MINISTÉRIO DA JUSTIÇA E SEGURANÇA PÚBLICA
POLÍCIA RODOVIÁRIA FEDERAL
SUPERINTENDÊNCIA DA POLÍCIA RODOVIÁRIA FEDERAL EM MATO GROSSO

ANEXO III - RELATÓRIO DE NECESSIDADE

Unidade organizacional: Superintendência da Polícia Rodoviária Federal (SPRF-MT)

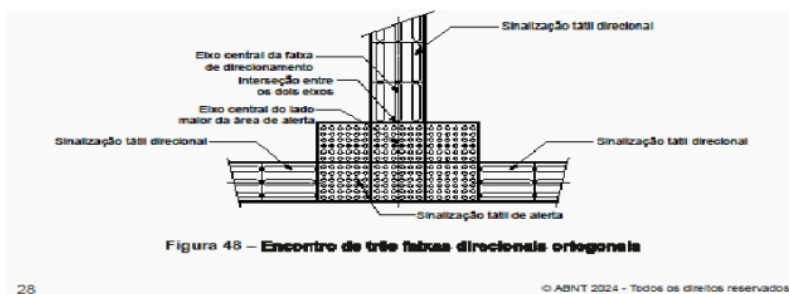
"20.1. Pisos táteis

Tanto na calçada externa quando na recepção o encontro e posicionamento dos pisos táteis direcionais e de alerta devem seguir o preconizado na norma NBR 16537:2024, conforme modelo abaixo:

8.3.2. Dessa forma, conforme orienta o **Parecer N° 148/2024**, e a **NBR 16537:2024**, quando houver mudança de direção dos pisos táteis em um ângulo entre $90^\circ \leq X \leq 150^\circ$, deve haver sinalização tátil de alerta, formando áreas de alerta com dimensão equivalente ao dobro da largura da sinalização tátil direcional.

Figura 48 – Encontro de três faixas direcionais ortogonais

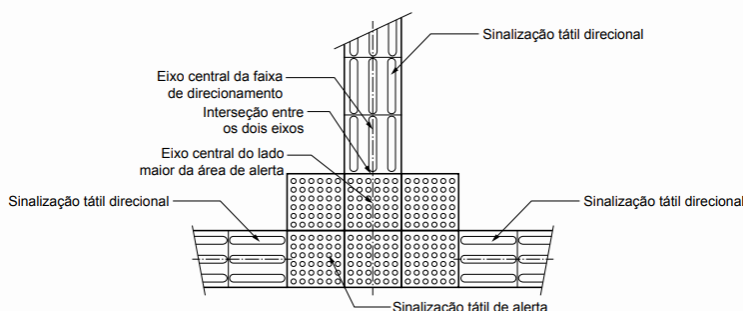
8.3.3. Continua orientando o parecer, que para o caso das três faixas direcionais se encontrarem deve haver sinalização tátil, formando áreas de alerta com dimensão equivalente ao triplo da largura da sinalização tátil, não ultrapassando o limite de largura total de até 90 cm. A área de alerta deve ser posicionada com pelo menos um dos lados em posição ortogonal a uma das faixas direcionais.

ABNT NBR 16537:2024 item 7.4.4: Encontro de três faixas direcionais ortogonais.

Sinalização do piso tátil em desconformidade com a NBR 16537:2024.

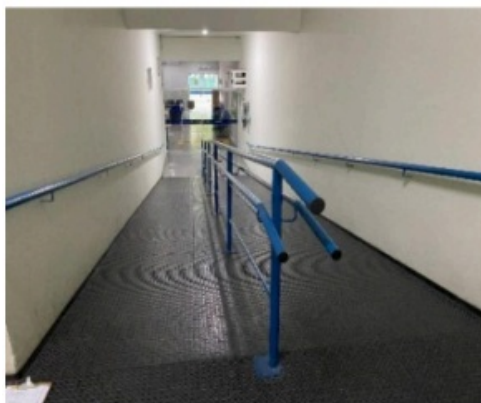
8.3.4. Conforme Parecer, a sinalização de alerta quando do encontro entre os pisos táteis não correspondem ao que preconiza a **NBR 16537:2024**.

8.3.5. Cabe informar que, havendo troca do piso da recepção no contrato de reforma, deverá ser implementado novo piso de sinalização tátil seguindo as recomendações apontadas neste Relatório e no Parecer elaborado pelo Perito do MPF
